MEMORÁNDUM N°4/2019

MAT.: Solicita medida provisional que indica

Los antecedentes relatados en el presente Memorándum dan cuenta del resultado del proceso de fiscalización que se refiere a la actividad de inspección del día 01 de febrero de 2019 y exámenes de información realizados en la Unidad Fiscalizable "Aconcagua Foods - Buin" del titular Aconcagua Foods S.A., ubicada en José Alberto Bravo N°0278, comuna de Buin, Provincia de Maipo. Esta fiscalización se planifica principalmente debido a las denuncias recibidas por olores molestos generados por la instalación (SAFA 105-2019).

Gráfico 1. Fecha: --
 Descripción del medio de prueba: Caudal de afluente del RIL ingresado a la planta de tratamiento de RILES del mes de enero de 2019, reportado por el titular en planilla de registro.

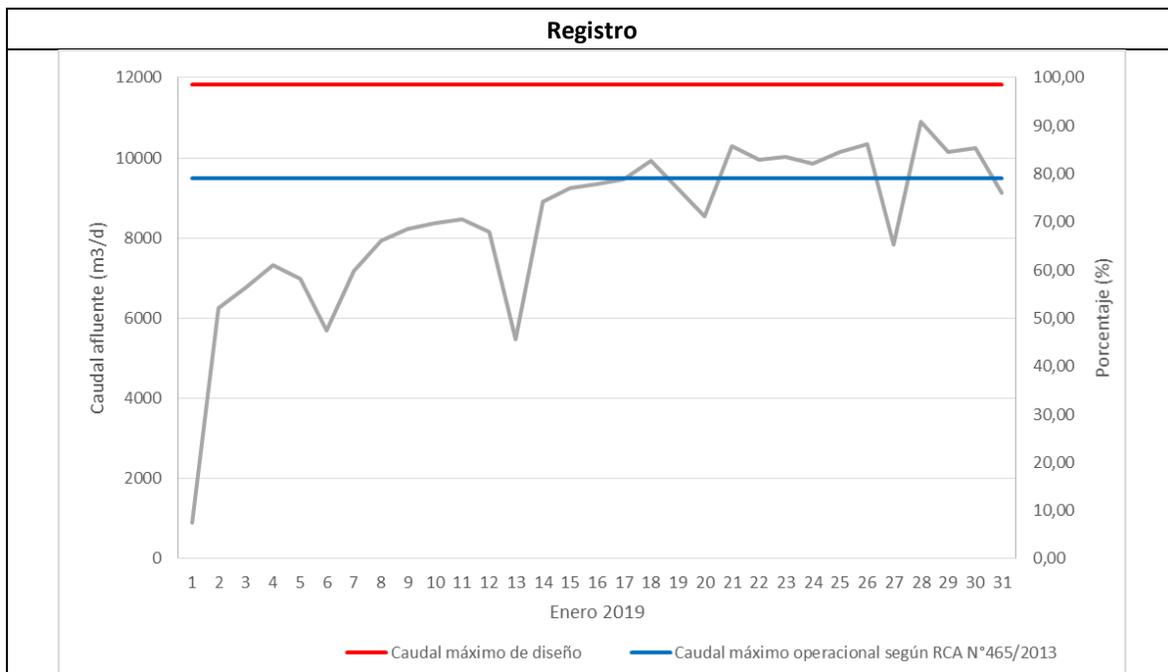
Se revisó la planilla del punto 2, la cual fue elaborada por el titular, constatándose que el caudal de entrada máximo diario (Gráfico 1), durante el mes de enero presenta una tendencia al aumento, superando el caudal de operación indicado en la RCA N°465/2013, correspondiente a 9.500 m³/d (considerando 3.2.2. Plan de contingencia planta de RILES), encontrándose cercano al caudal máximo de diseño de la planta indicado en la RCA N°465/2013, corresponde a 11.832 m³/d, llegando incluso a operar el día 28 de enero de 2019, al 92% de la capacidad de diseño de la planta. Es importante señalar que durante la semana en que se empezó a registrar un caudal diario superior a los 10.000 m³/d (21 de enero de 2019), corresponde a la misma semana identificada en la denuncia, donde se comenzaron a sentir las molestias por emanación de olores.

1. La planta de tratamiento de RILES, se encuentra operando por sobre el caudal de afluente establecido en la RCA N°465/2013, correspondiente a 9.500 m³/d, llegando incluso durante enero de 2019, sobre los 10.500 m³/d.

3.- Ajustar el tratamiento de la planta de RILES, disminuyendo el caudal del afluente a 9.465 m³/d, valor que corresponde al 80% del caudal máximo de diseño del sistema de tratamiento de RILES.

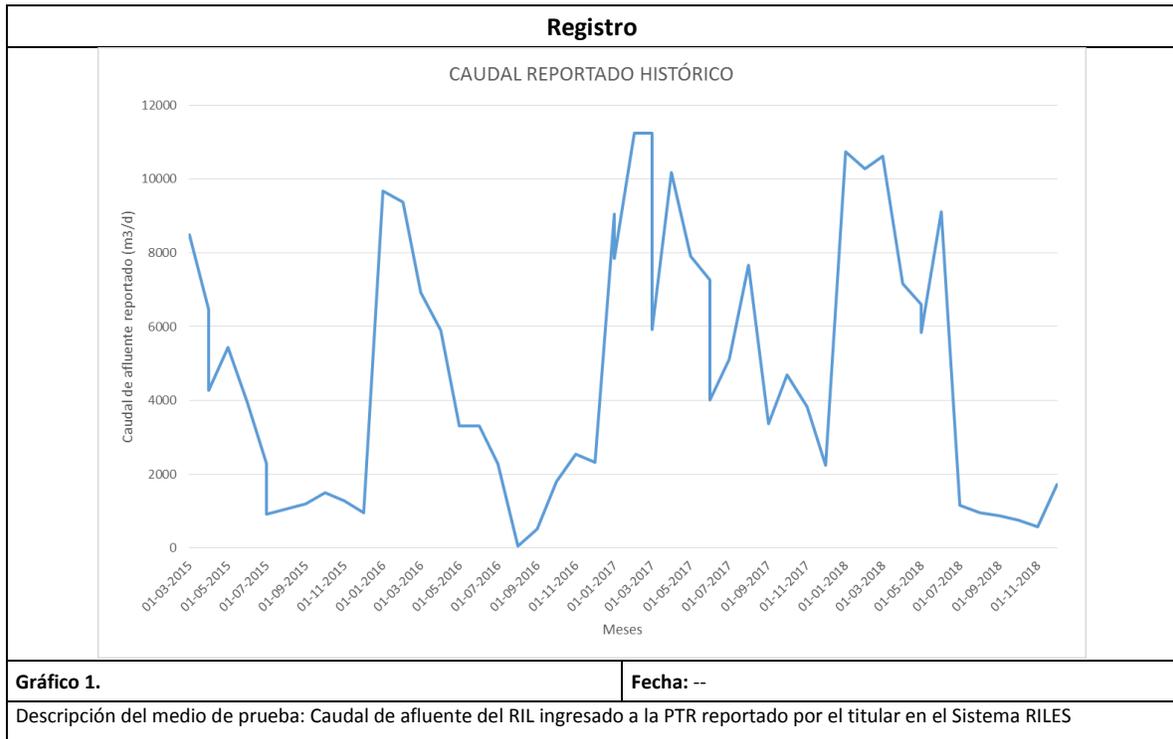
Se revisaron los autocontroles de RILES desde marzo de 2015 a diciembre de 2018, información que es declarada por el titular a través del Sistema de RILES de la SMA. Dentro de los periodos con superación del límite normativo en los parámetros considerados a medir en el establecimiento, es posible informar presencia de excedencias en:

-Fósforo: abril 2015

Respecto del reporte de caudal obtenido del sistema de tratamiento de RILES que considera un periodo de marzo de 2015 a diciembre 2018, es posible indicar que durante el periodo de verano, se presentan los mayores caudales ingresados a la Planta de Tratamiento de RILES, y que durante los dos últimos años se registran caudales sobre los 10.500 m³/d. Lo anterior es congruente con el registro de caudal del mes de enero de 2019, entregado por el titular.
